Европейская экономическая комиссия**Комитет по внутреннему транспорту****Рабочая группа по таможенным вопросам,
связанным с транспортом****135-я сессия**

**Таможенная конвенция о международной перевозке
грузов с применением книжки МДП****(Конвенция МДП 1975 года) – Пересмотр Конвенции:****Предложения по поправкам к Конвенции:****Транспортные средства со скользящими полами****Транспортные средства и контейнеры
со скользящими полами****Представлено Международной ассоциацией по производству
автомобильных кузовов и прицепов****I. Введение**

"Рисунок 9

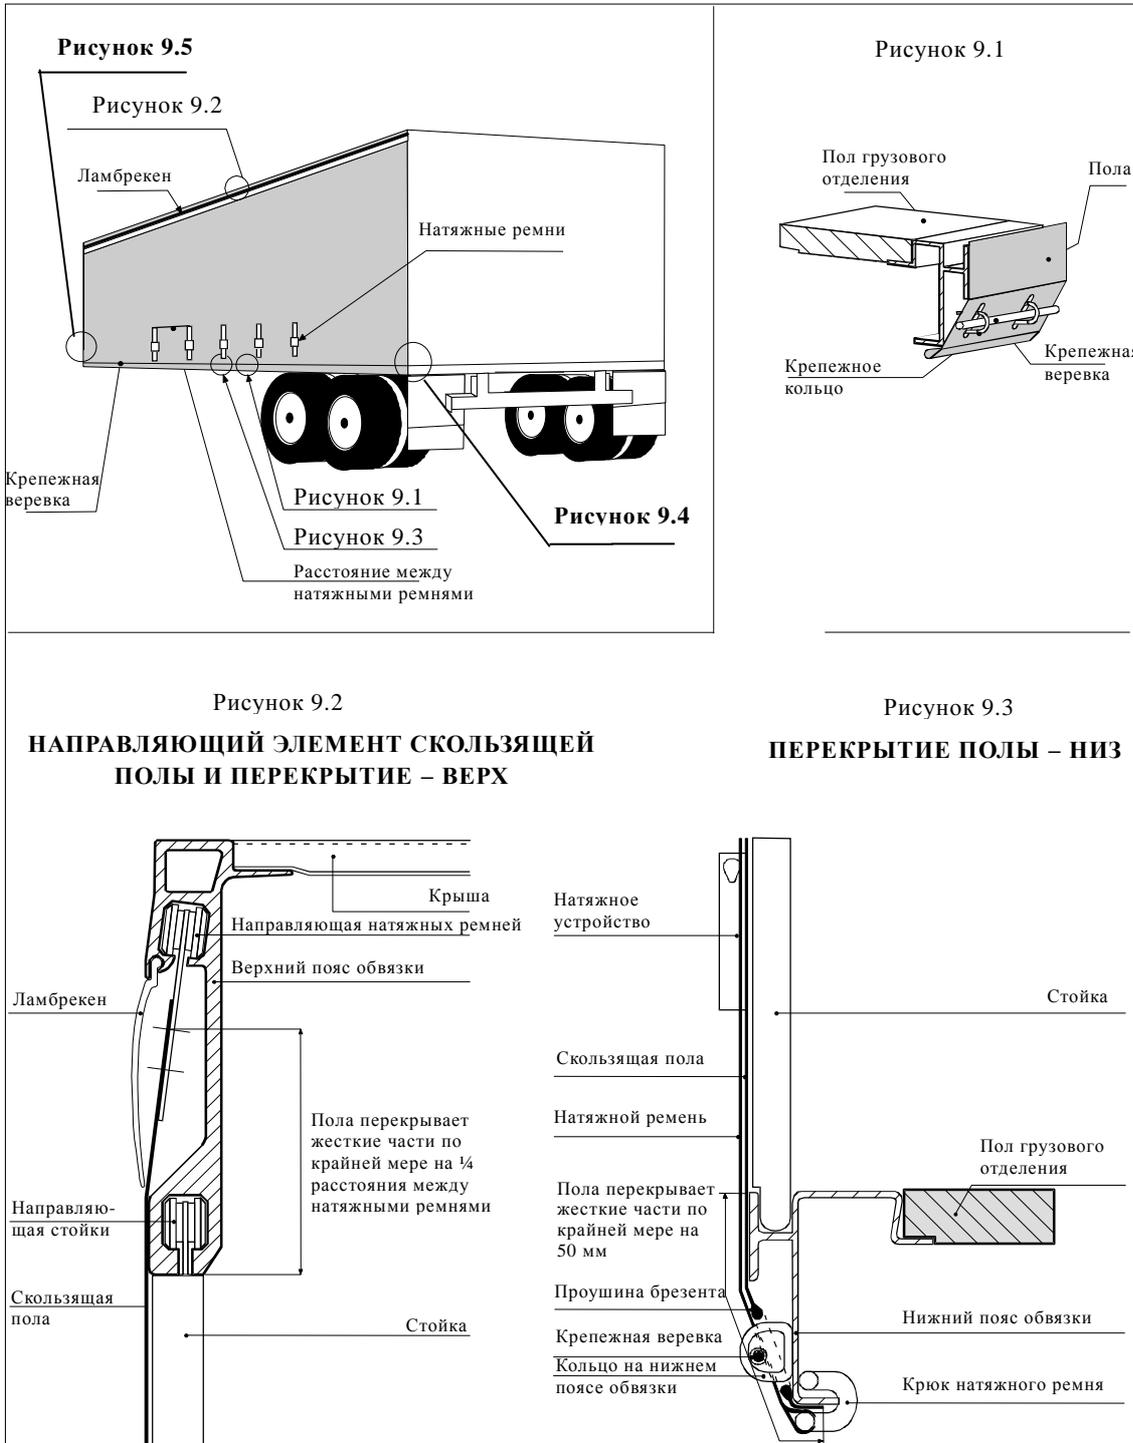
6. Рис. 9 изменить следующим образом:

**ОБРАЗЕЦ КОНСТРУКЦИИ ТРАНСПОРТНОГО СРЕДСТВА
СО СКОльзяЩИМИ ПОлами**

Рисунок 9.4

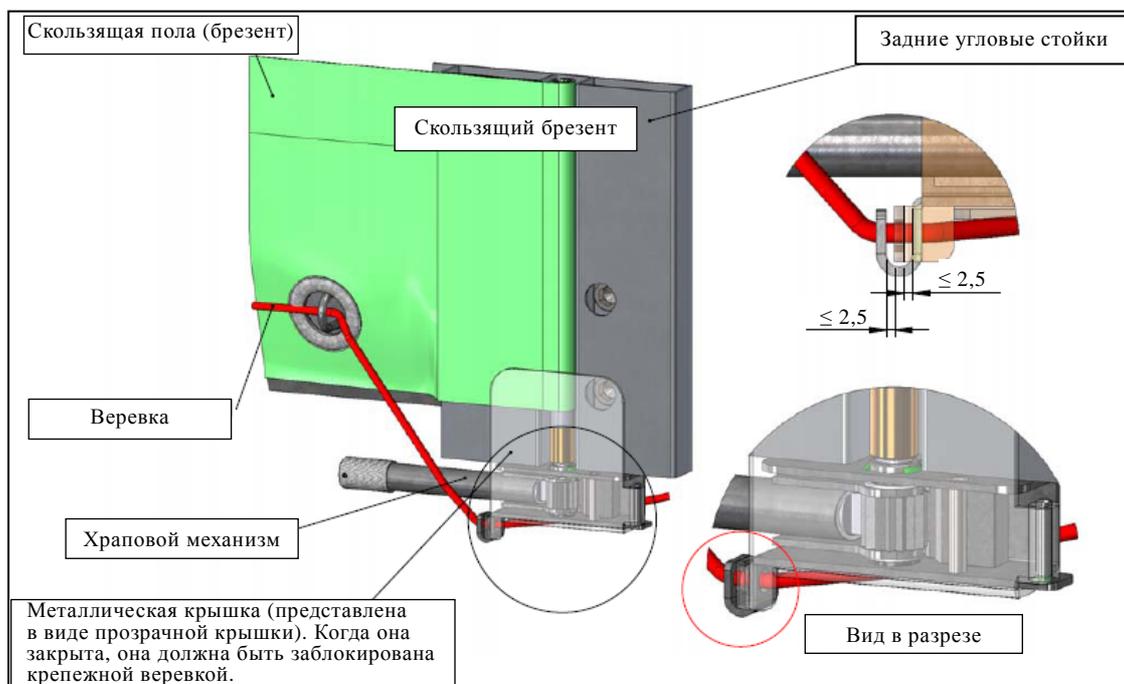
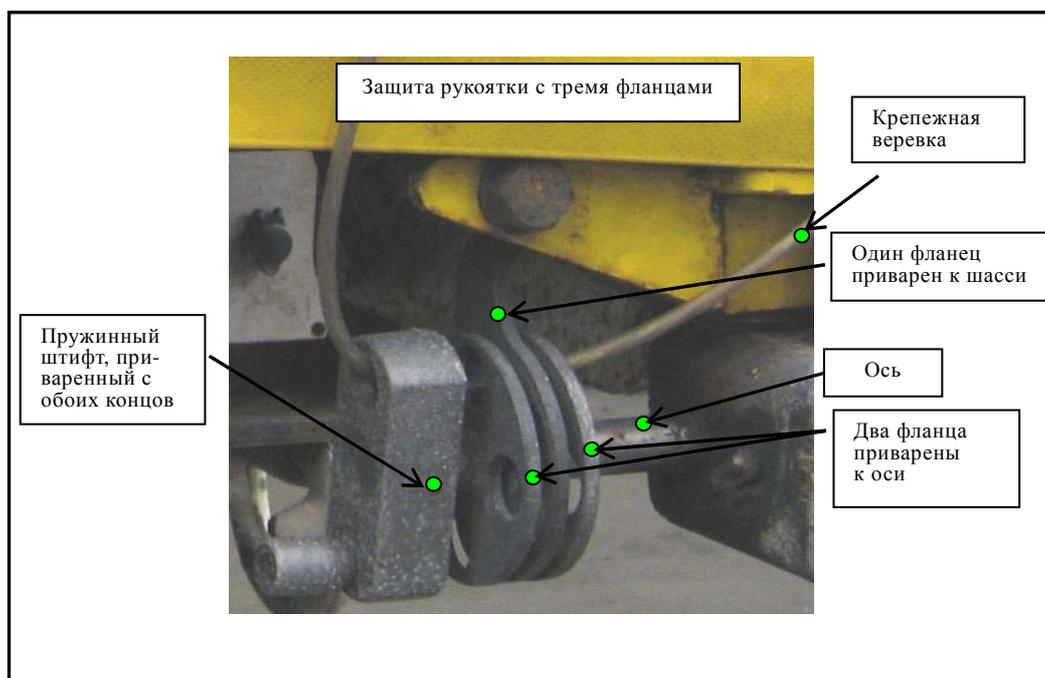
Для натяжения скользящих пол в горизонтальном направлении используется храповой механизм (обычно в задней части транспортного средства). На этом рисунке показаны два примера, а) и б), возможных способов блокировки храповика или храпового механизма.

Рисунок 9.5

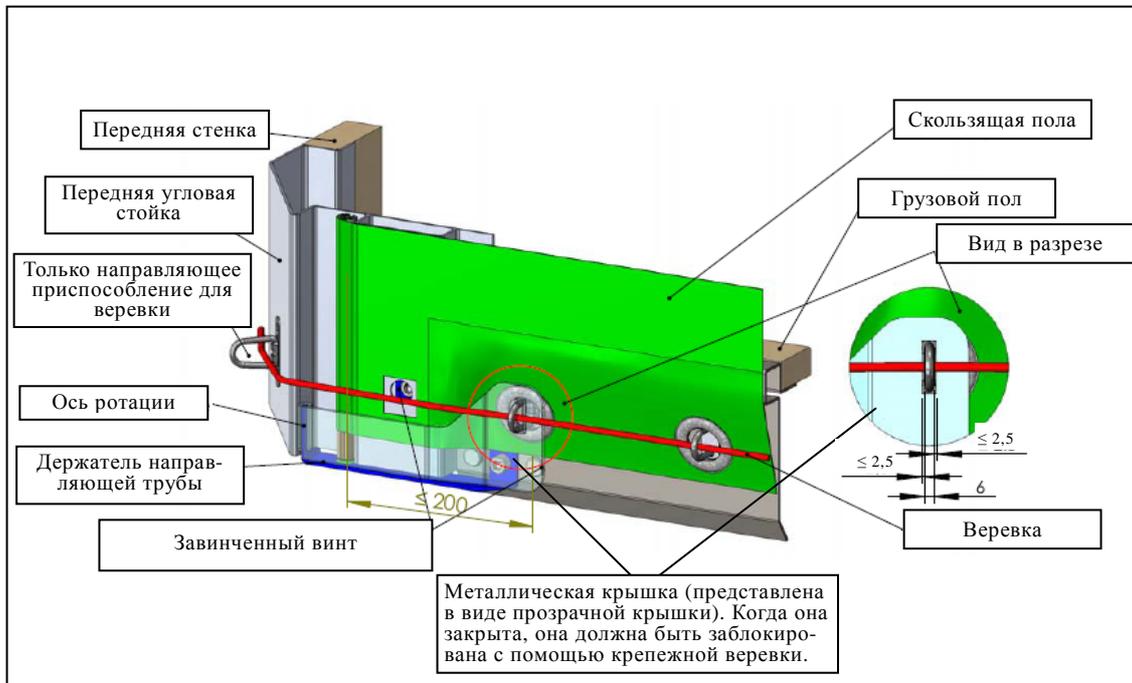
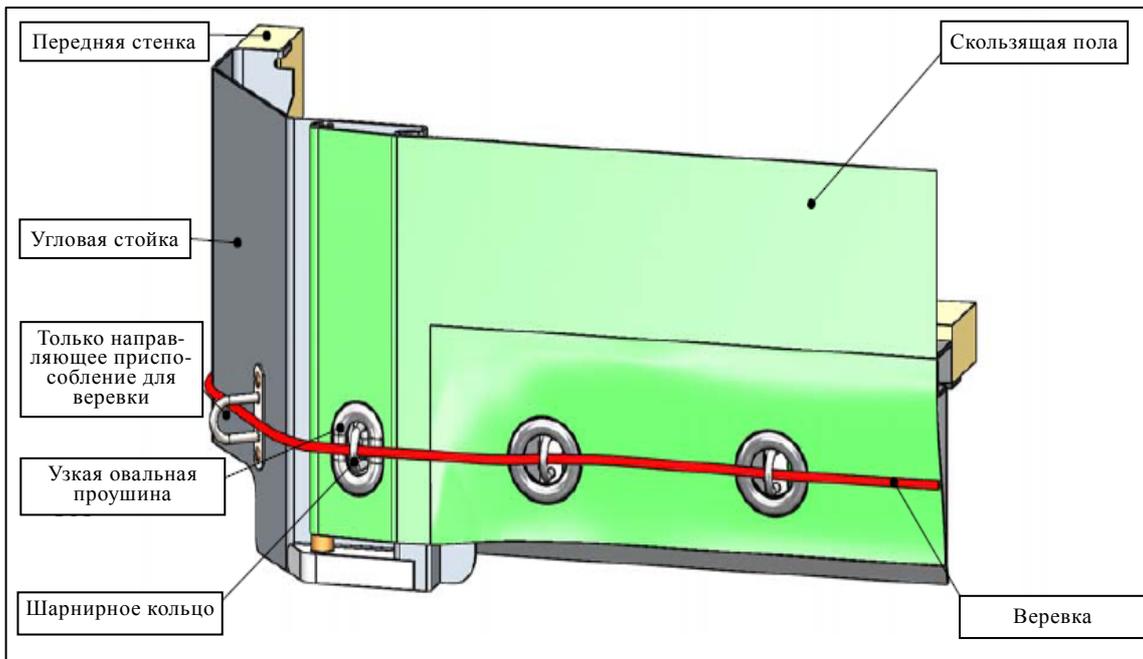
Для крепления брезента с другой стороны (обычно спереди транспортного средства) можно использовать следующие системы а) или б).

а) Металлическая крышка

б) Узкая овальная проушина: система, препятствующая подъему натяжной трубки

Рисунок 10.1

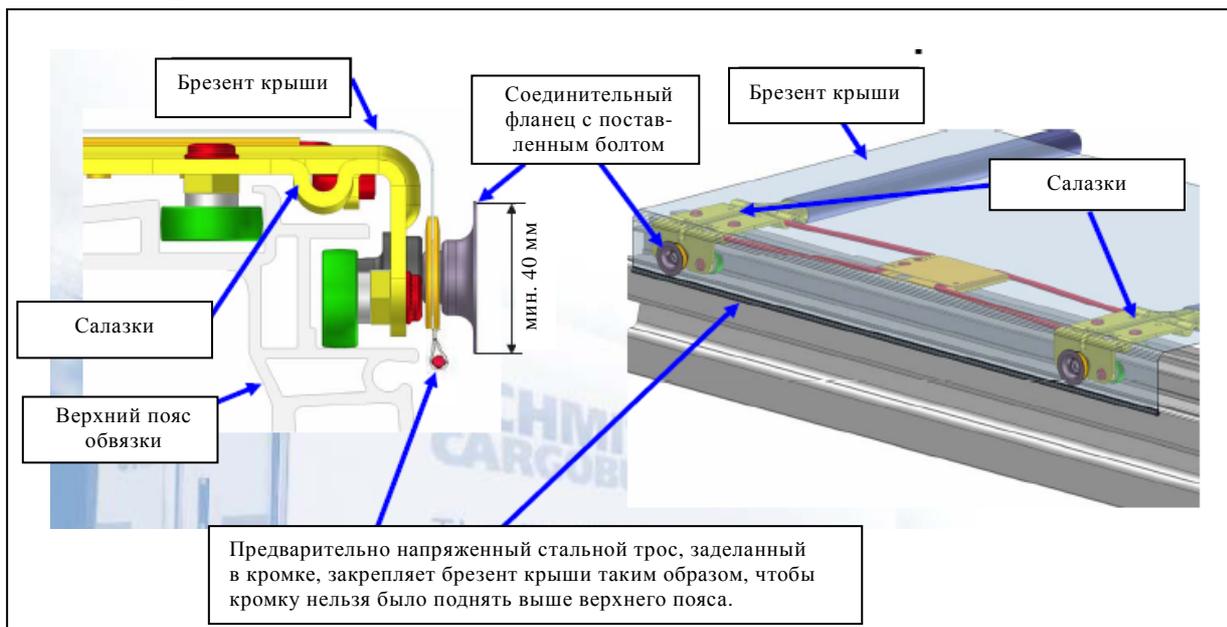
7. После рис. 9 включить следующий новый рис. 10:

На этом рисунке показаны образец транспортного средства и важные точки, описанные в статье 5 приложения 2.

Таможенная безопасность раздвижной крыши гарантируется в случае блокировки предварительно напряженного стального троса, заделанного в кромке. Этот стальной трос блокируется спереди и сзади кузова. Усилие натяжения, а также соединительный фланец на каждой салазке исключают возможность поднятия кромки с заделанным стальным тросом выше верхнего пояса.

**"Рисунок 9
ОБРАЗЕЦ КОНСТРУКЦИИ КОНТЕЙНЕРА СО СКОльзяЩИМИ
ПОЛАМИ**

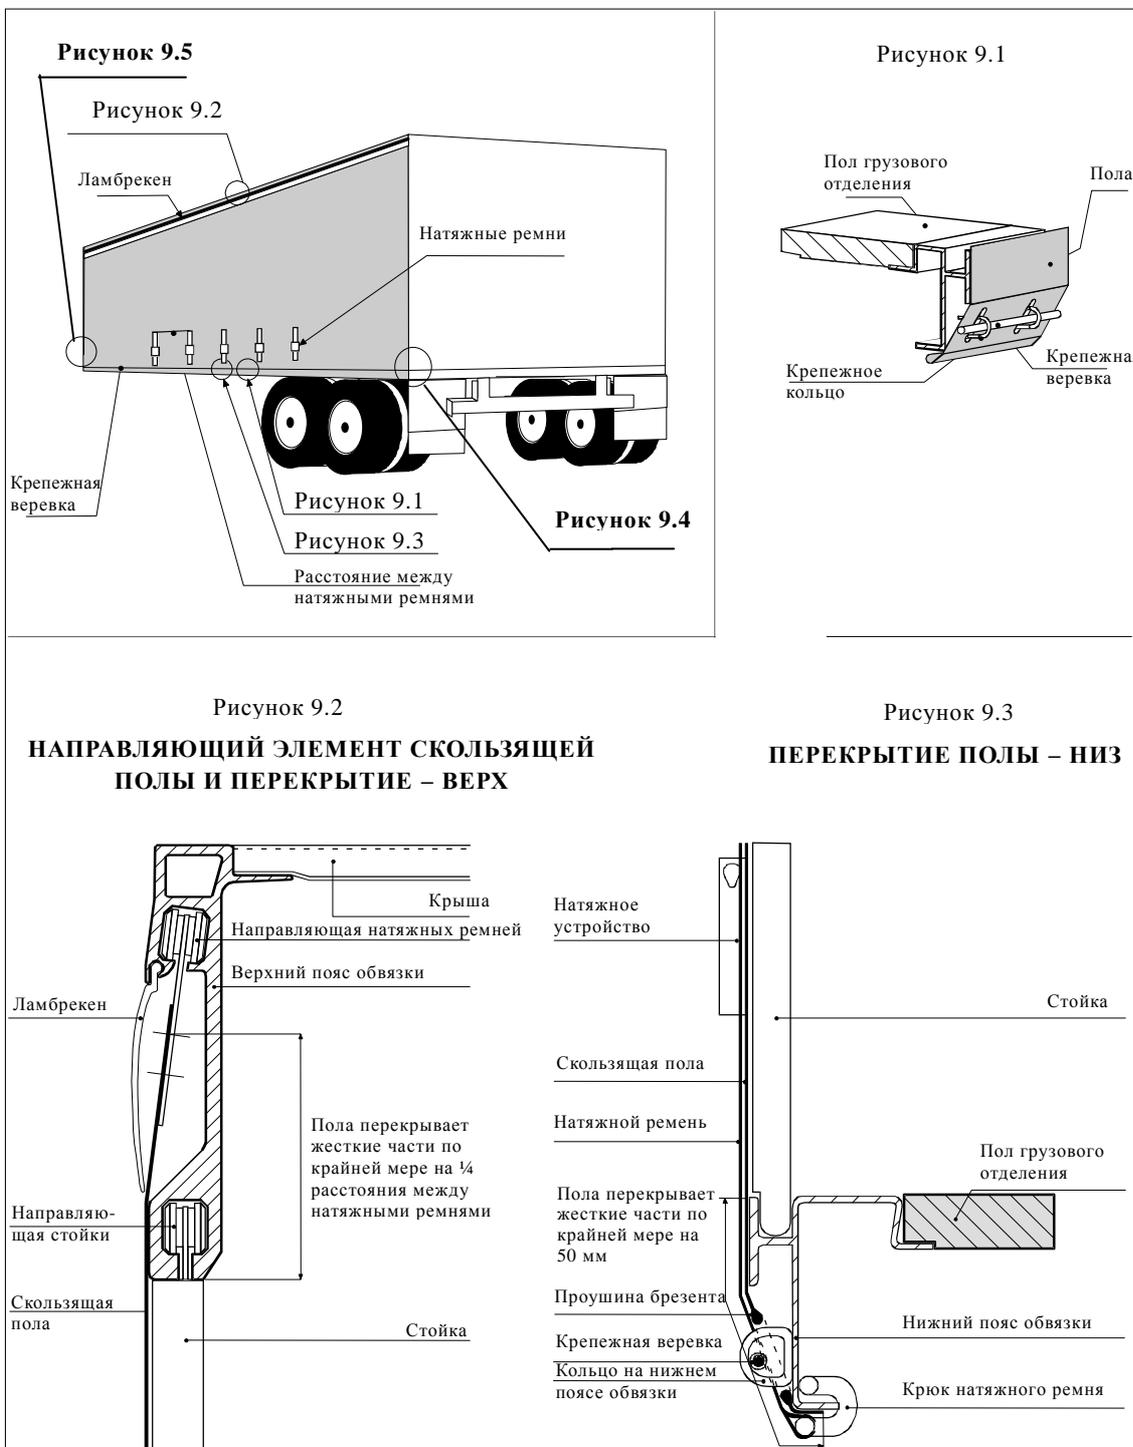
11. Рис. 9, содержащийся в части I приложения 7, изменить следующим образом:

Рисунок 9.4

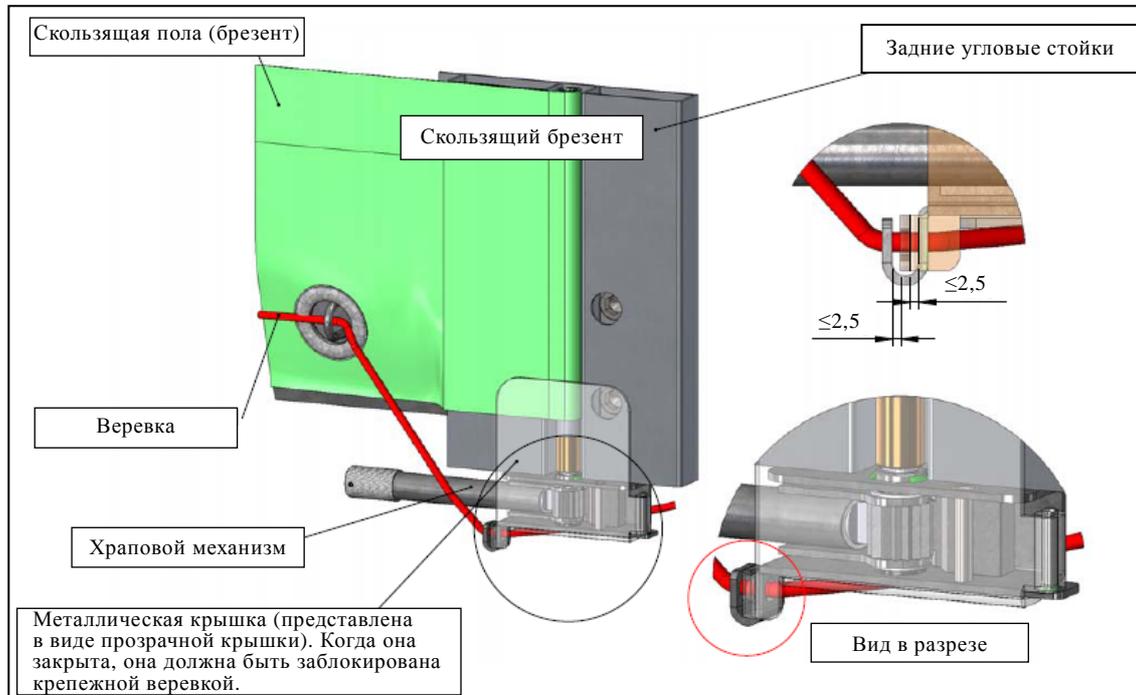
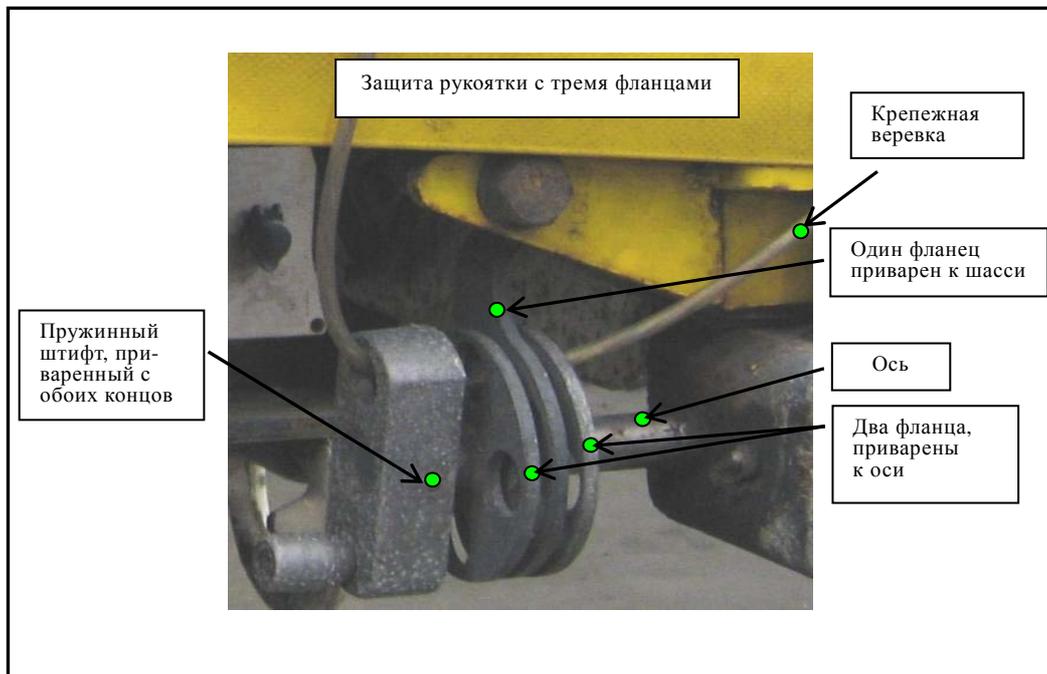
Для натяжения скользящих пол в горизонтальном направлении используется храповой механизм (обычно в задней части контейнера). На этом рисунке показаны два примера, а) и б), возможных способов блокировки храповика или храпового механизма.

Рисунок 9.5

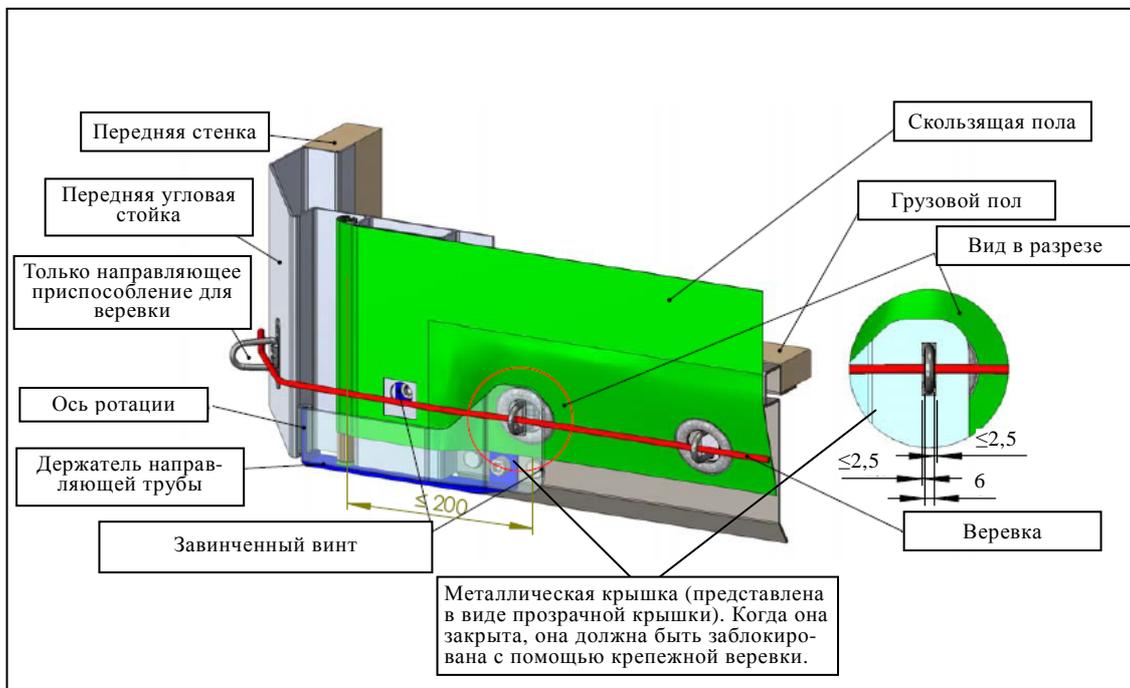
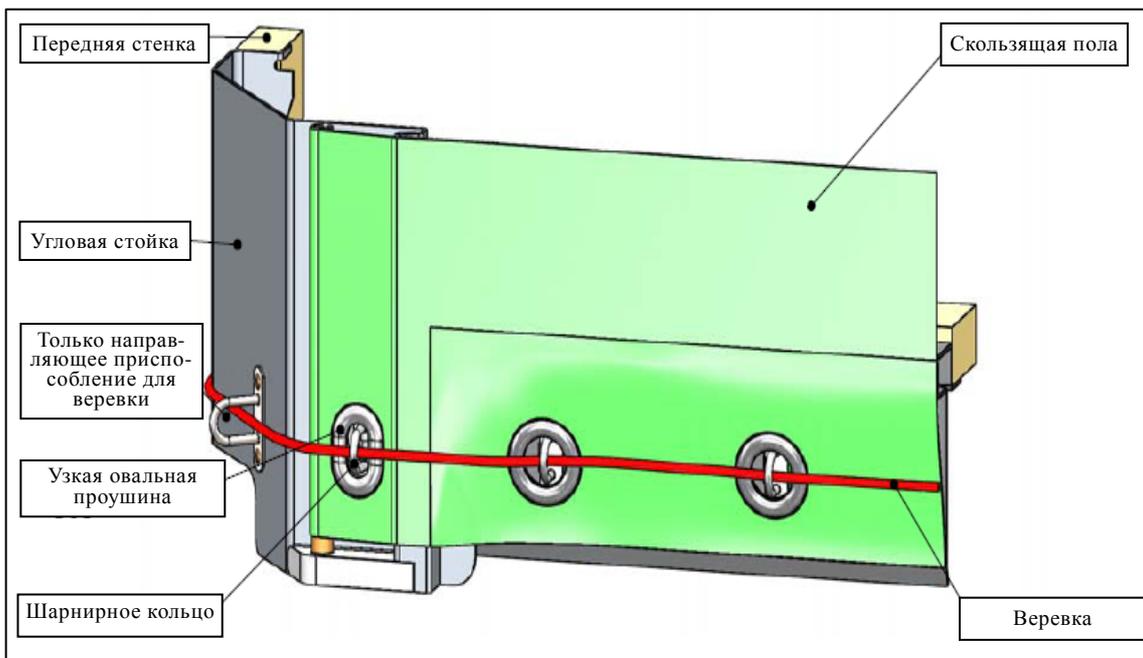
Для крепления брезента с другой стороны (обычно спереди контейнера) можно использовать следующие системы а) или б).

а) Металлическая крышка

б) Узкая овальная проушина: система, препятствующая подъему натяжной трубки
